REGLEMENT 1991-02-01
REGLEMENT REMPLACANT LE REGLEMENT 1991-02

QUE le présent règlement 1991-02-01 prévoyant le remplacement du règlement 1991-02 soit et est adopté, savoir :

ARTICLE 2 : MODIFICATION DE LA LIMITE NORD DE L'AFFECTATION "POLE" A SAINT-ROMUALD

MODIFICATION DES LIMITES DE L'AFFECTATION "POLE"
SELON LE REGLEMENT 1991-02-01

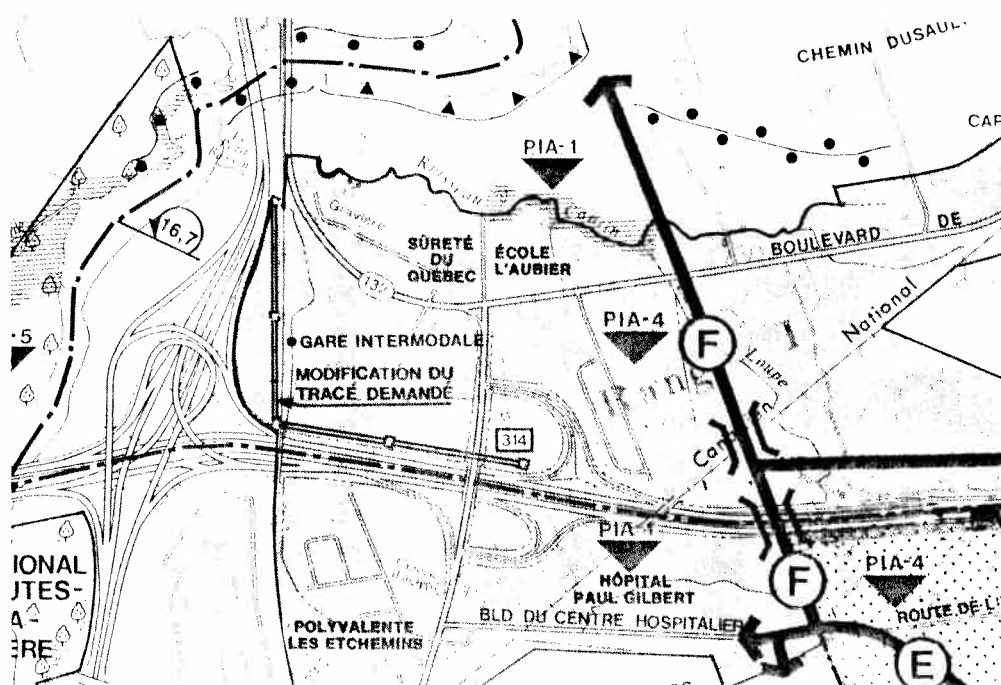
La limite nord de l'affectation "POLE" à Saint-Romuald est modifiée afin de correspondre à l'axe du canal interceptant le méandre du cours d'eau Cantin, autorisé en vertu de l'article 1 du présent règlement, en aval de la rue du Sault à Saint-Romuald.

Cette modification des limites de l'affectation "POLE" apparaît sur le croquis joint aux présentes.

Limite actuelle de l'affectation "POLE", telle qu'illustrée sur le plan 2 "Les grandes affectations" du schéma d'aménagement

Limite de l'affectation "POLE" lorsque le cours d'eau Cantin sera dévié conformément aux dispositions du règlement 1991-02-01
